CONPLAN - COOPHAB

PROCESSO: Nº. 17378/2007-39 (SEMURB)
08/06/2007

ASSUNTO: Solicitando licenciamento urbanístico e ambiental em caráter definitivo, para um empreendimento comercial (Flat - hotel residência)

RELATOR: Conselheiro ALDO MEDEIROS JÚNIOR

1.1 LOCALIZAÇÃO

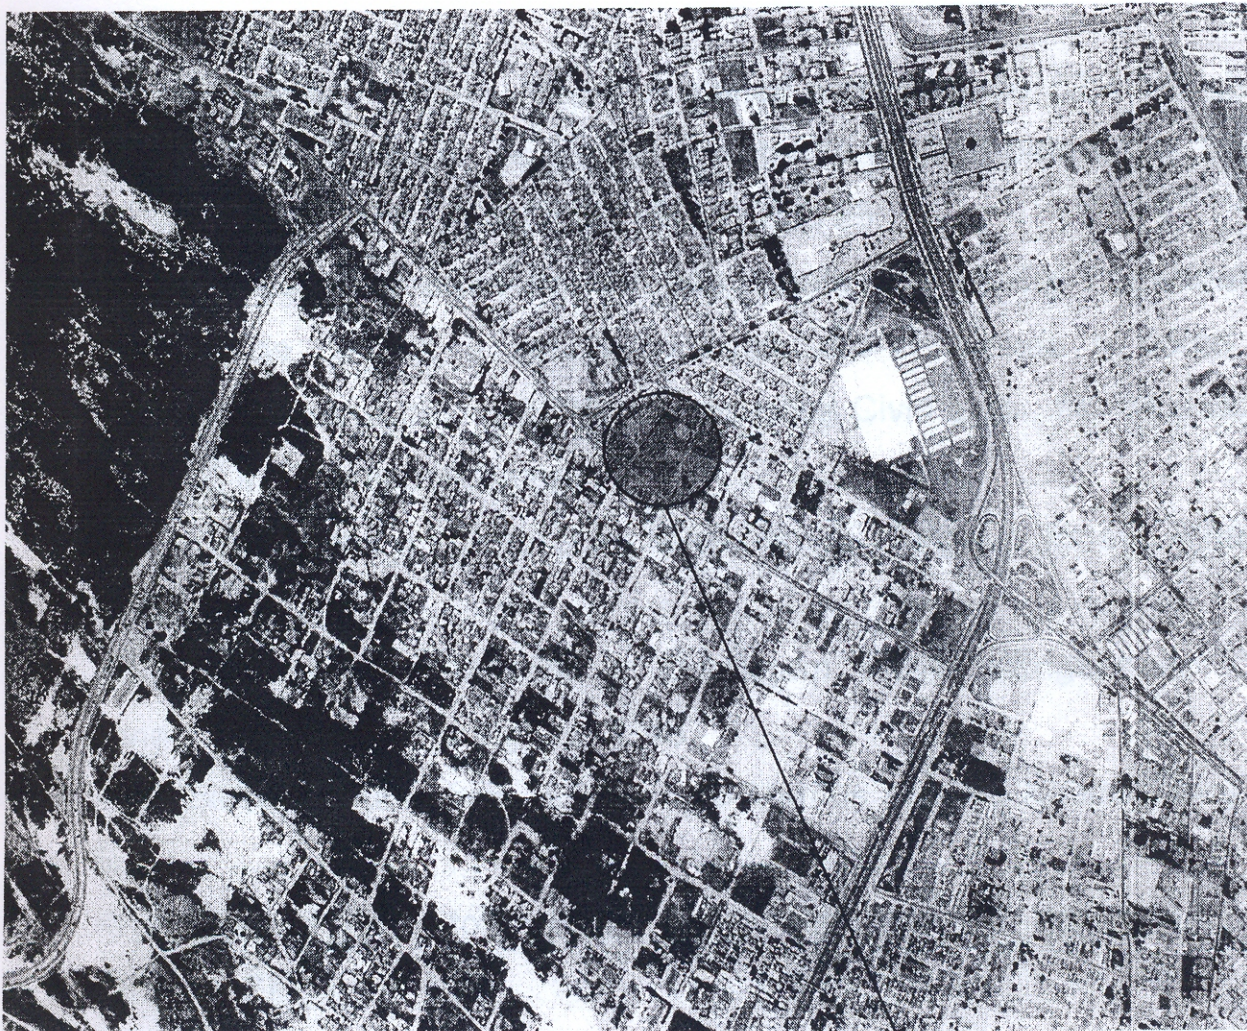
O terreno para o empreendimento conta com uma superfície de 11.050,18 m², apresenta-se livre de construções, sem vegetação significativa ou de porte, em área bastante urbanizada, imediações de grandes centros comerciais – Natal Shopping Center e Carrefour, bem como de empreendimentos residenciais, como os Residenciais Vila Morena, Bairro Latino, Quatro Estações e o Conjunto Candelária.
